大同生命保険株式会社／大同生命横浜ビル建替え計画

関内中央準特定地区 都市景観協議資料

2021.9.6

都市美対策審議会での審議を踏まえた事業者との協議結果

頂部デザインの系譜

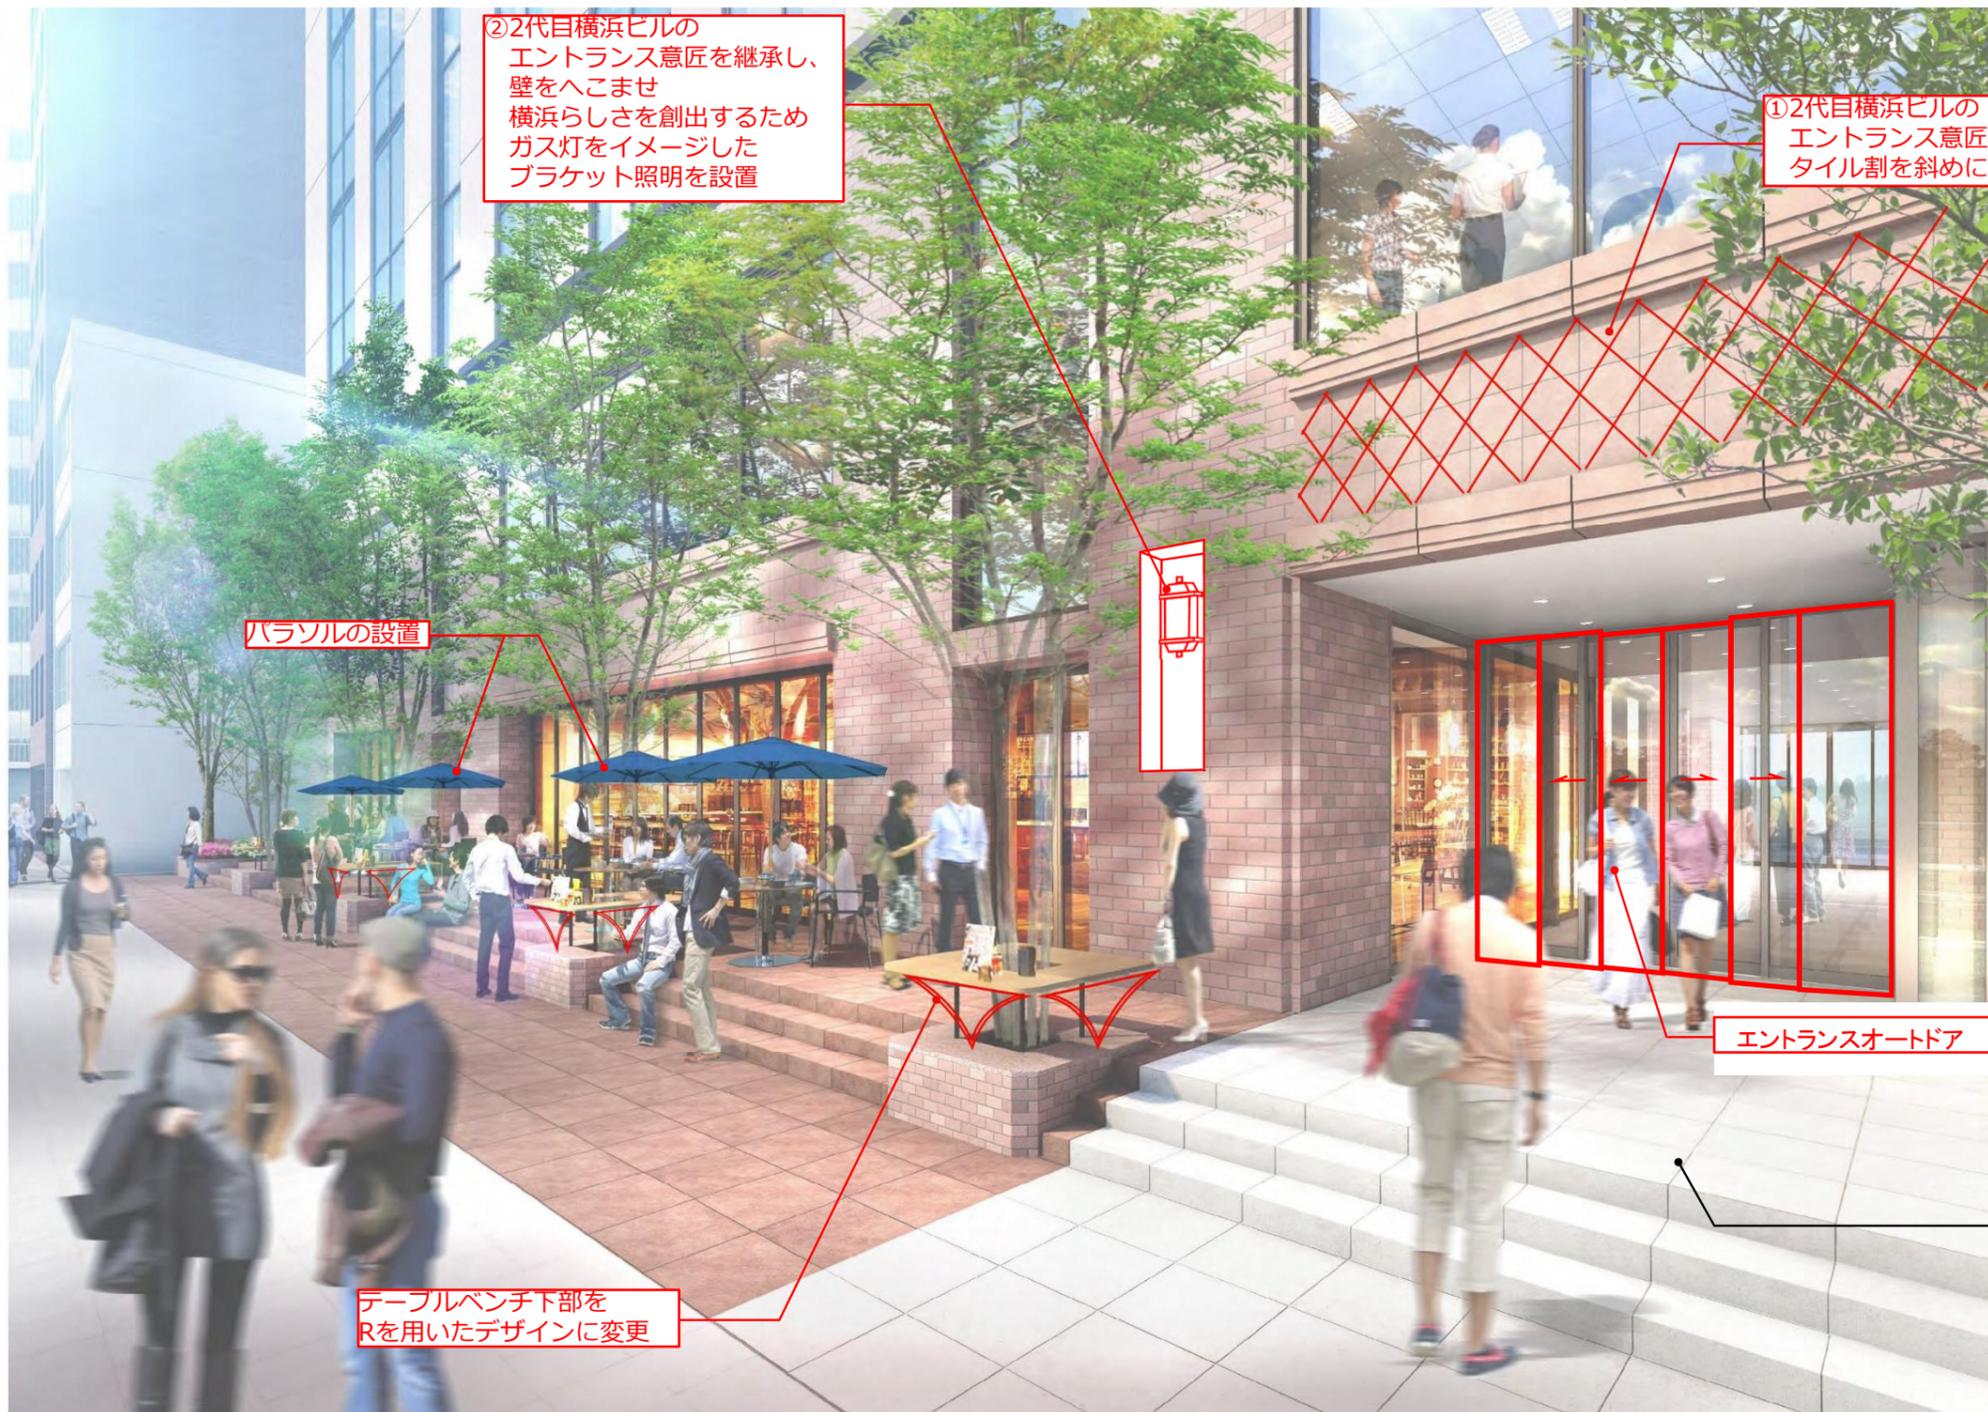
- ① 31m分節はしないが上部を見直し三層構成の表現を深める
- ② 公開空地の居心地のよさ
- ③ 貫通通路の入りやすさ
- ④ 北仲通り側への配慮
- ⑤ 駐輪場の設置

外壁ファサードについて、高さ 31m 部分の分節を図らずに、頂部の工夫で 3 層構成の表現を深めること

- ・冠壁は天空率の関係で少しセットバックしているため、頂部としての表現が希薄であり、本町通りからも視認されにくい。
→12,13Fを頂部として表現するデザインに見直し。
- ・頂部デザインはヴォーリス設計の大同生命肥後橋ビル、札幌ビル等にみられるように、頂部のみ縦ラインを2重で強調するデザインに見直し。

ヴォーリズを起点とする、これまでの大同生命ビルデザインの潮流とも合致

事業者から頂部のデザインについて複数の案を出していただいて協議を重ねた結果、南側の頂部の 2 層にこれまでの大同生命のビルデザインの要素を取り入れました。周辺から望見しにくい北側と東西側についても、スパンドレルを用いることで南側と同じく 3 層構成を取り入れ、建物全体としてバランスの取れたファサードになっています。

1932年 大同生命横浜ビル

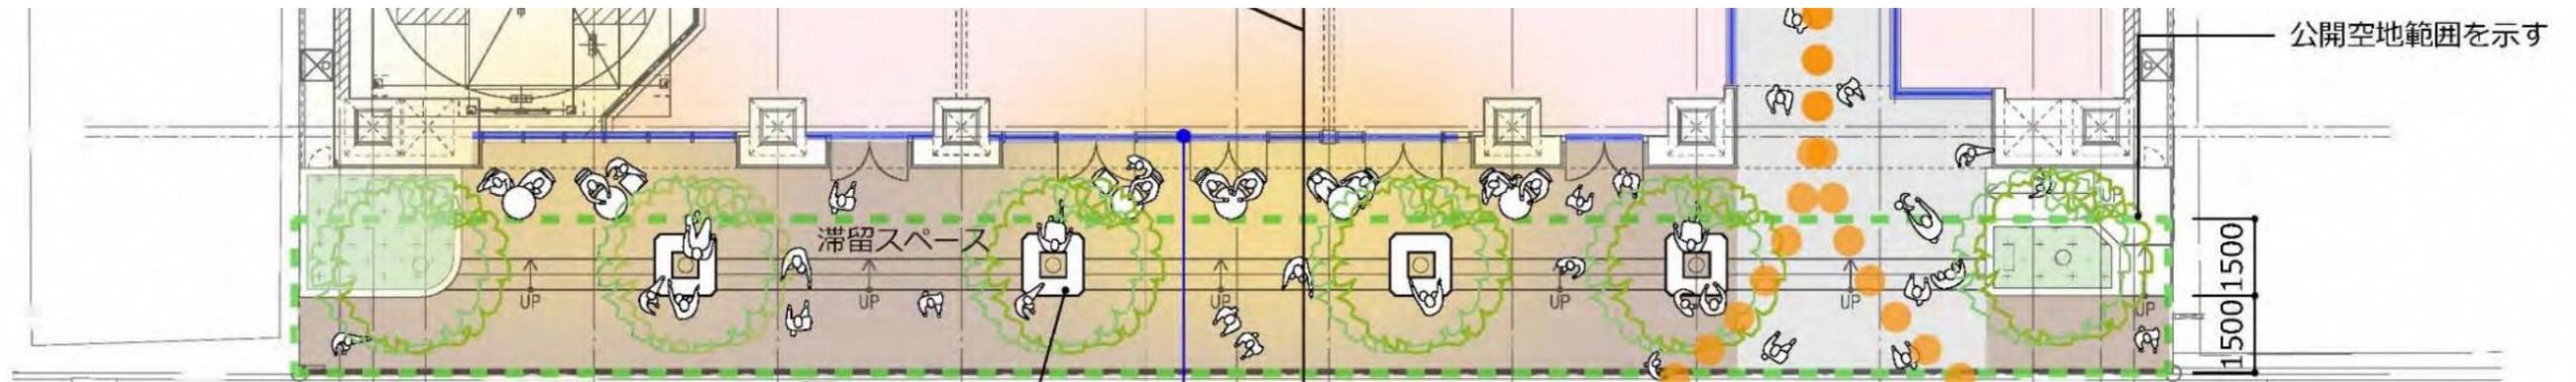
貫通路に入りやすくなるよう、入口の設えについて更なる工夫を施すこと

- ・ エントランス廻りに意匠を加え、入りやすい雰囲気を出し、クロス模様のタイル貼、エントランス脇の柱の掘込み、ブラケット照明などのデザインモチーフはヴォーリス設計の2代目横浜ビルから引用。床材はオフィス然としない商業施設的な賑やかな印象のデザインに見直し。
- ・ 常緑樹を活かし、常緑の下にアールを用いてデザインしたベンチを新設。木陰となる居心地の良い場所を創出。店舗前はパラソルにて対応。

本町通り側の入口では、ヴォーリズ設計の 2 代目横浜ビルのエントランス意匠を継承した、タイル張りやブラケット照明、壁の凹みを取り入れました。また、床材を見直し、オフィス然としない、よりカジュアルなデザインに変更しました。

② 公開空地の居心地のよさ向上

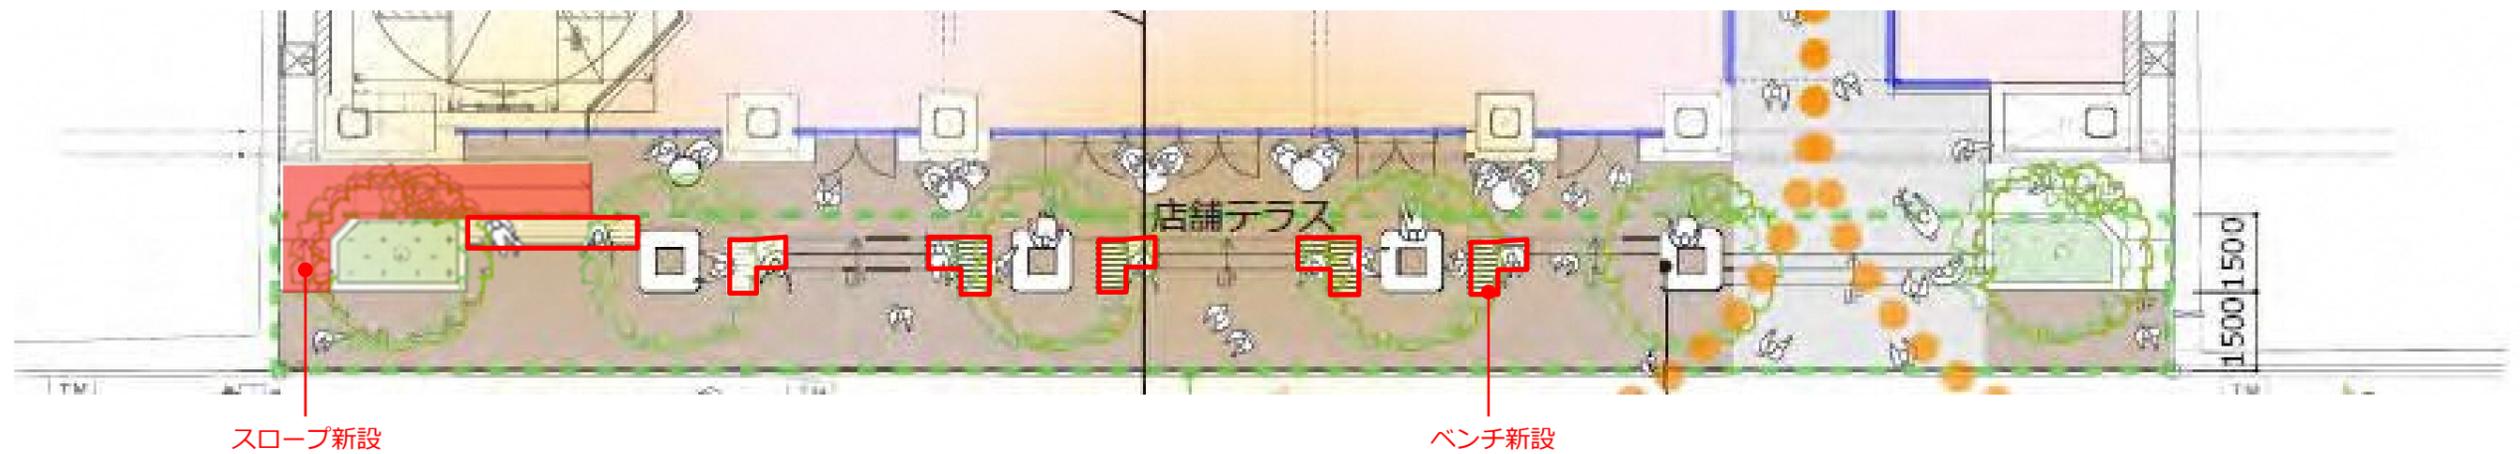
本町通り側の公開空地の設えについて、居心地の良い空間となるよう更なる工夫を施すこと
木陰での滞在空間を増やすため、高木の常緑樹の下にベンチを新設しました。ベンチを L 型に配置することで、多目的な使い方も期待できます。公開空地の外にあたる店舗前ではパラソルを設置して、日陰対策だけでなく、本町通り沿いの賑やかさの演出も兼ねています。

- ・常緑樹の下にベンチを新設。常緑樹の木陰部分に居心地の良い場所を創出。店舗テラス部分はパラソルにて対応。
- ・ベンチはL型とし、テーブルに向かって座ったり、通りに向かって座ったり、多目的に利用可能。
- ・西側にもスロープを設け、入りやすさを向上。

また、西側にスロープを新たに設け、敷地両端にバリアフリー対応の動線を確保しました。これらの工夫により、快適で多様な憩いの形を楽しめる空間となっています。

ベンチ新設

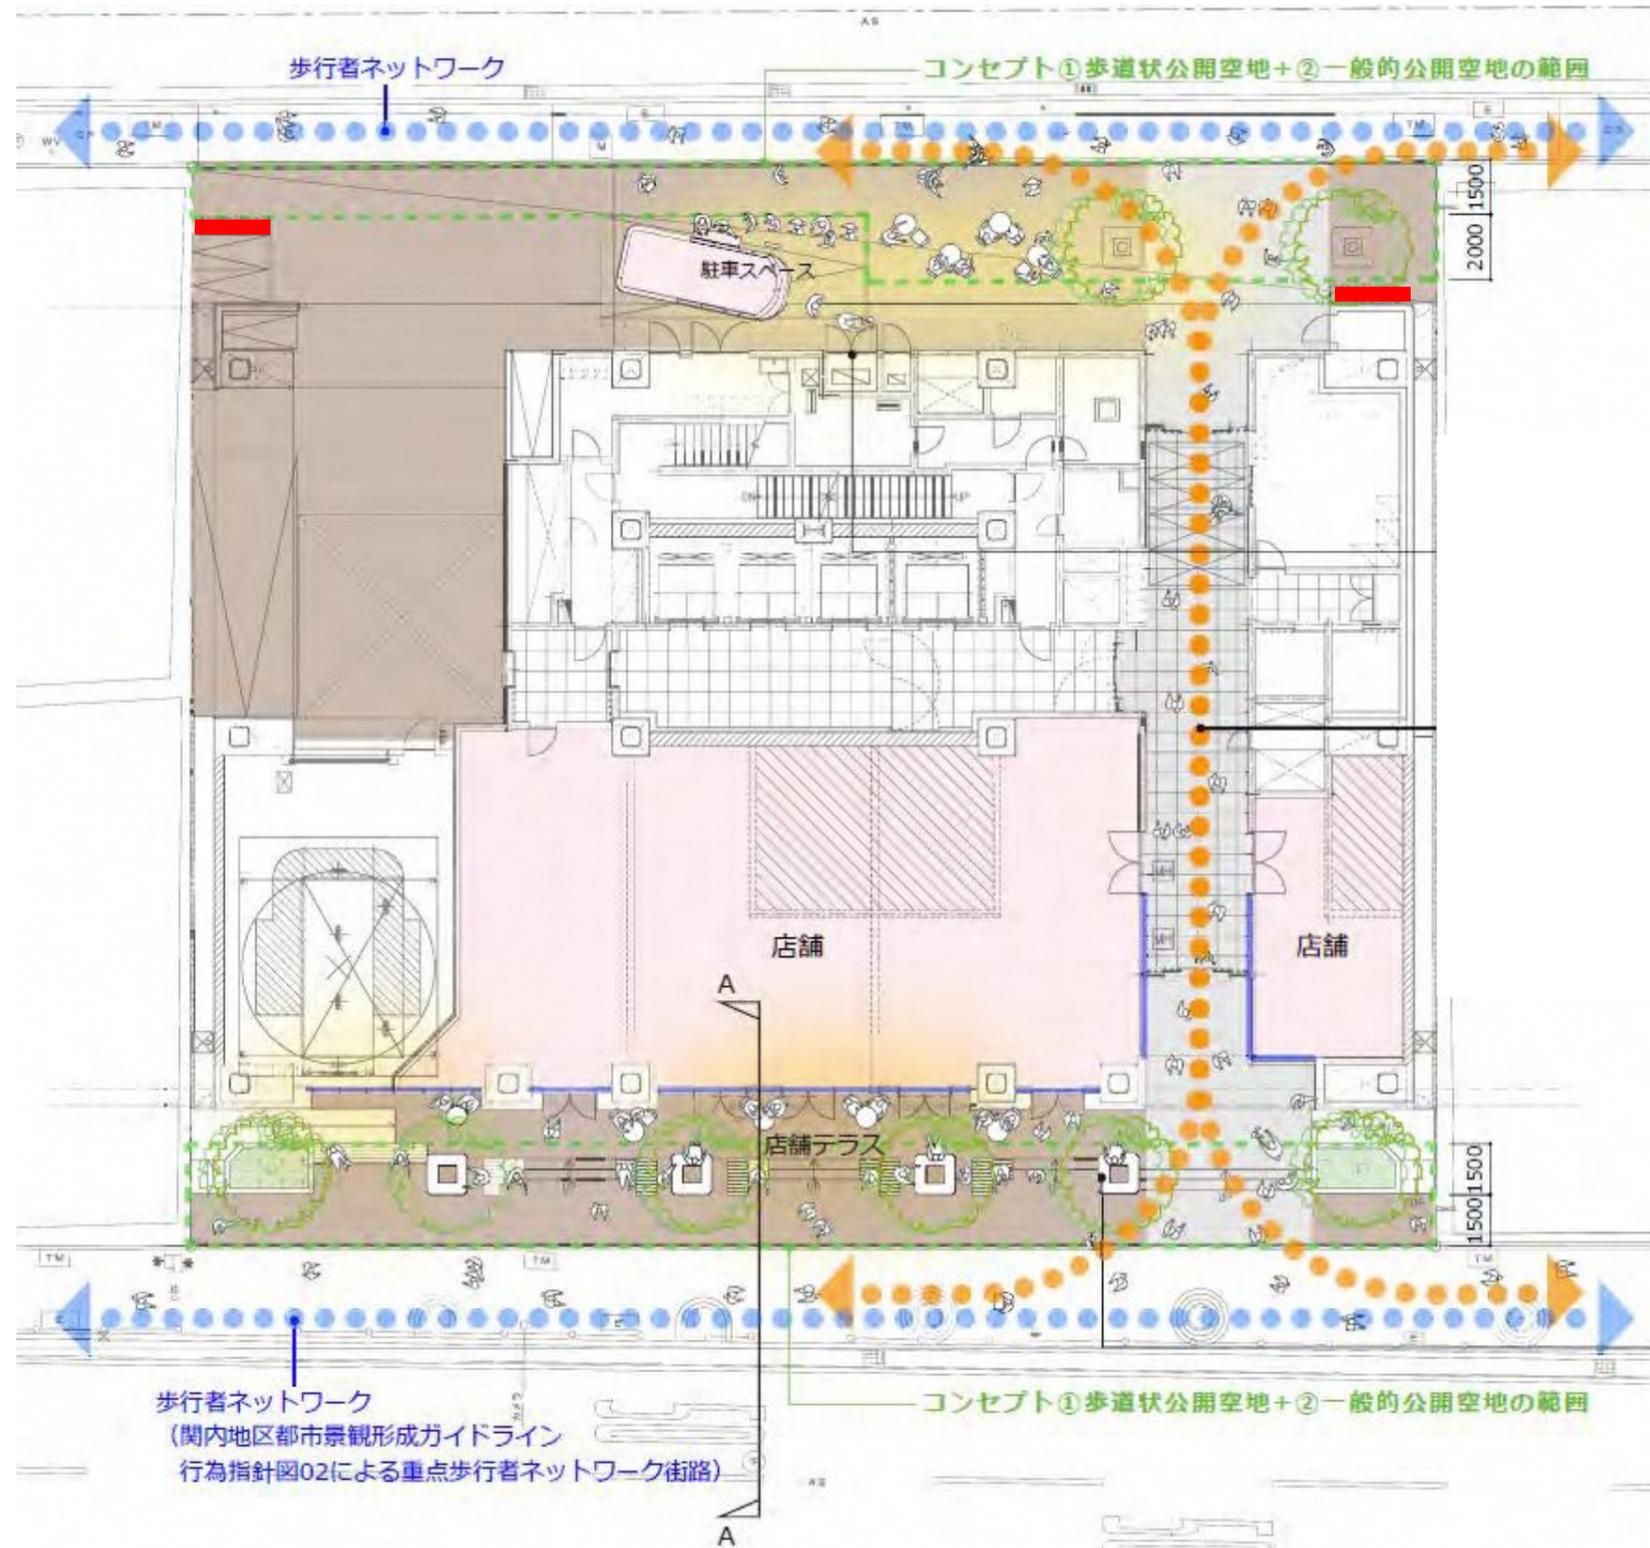
北仲通り側の公開空地の設えについて、裏口感が否めない印象を工夫すること

- ・常緑樹の下にベンチを新設。常緑樹の木陰部分に居心地の良い場所を創出。仮設テーブル部分はパラソルにて対応。
- ・出入口廻りにブラケット照明を配置し、裏口感を払拭。
- ・床材はオフィス然としない商業施設的な賑やかな印象のデザインに見直し。
- ・北仲通りは賑わいに期待することが難しいため、本町通り側の貫通通路の入りやすさを工夫することが、北仲通り側への賑わいに貢献。

本町通り沿いと同じ様に、ちょっとした休憩ができるように植栽の周囲に新たにベンチを設け、入口両脇にはブラケット照明を設置しました。貫通路部分の床材変更と相まって、貫通路の入りやすさの工夫が、裏口感を和らげていると考えています。
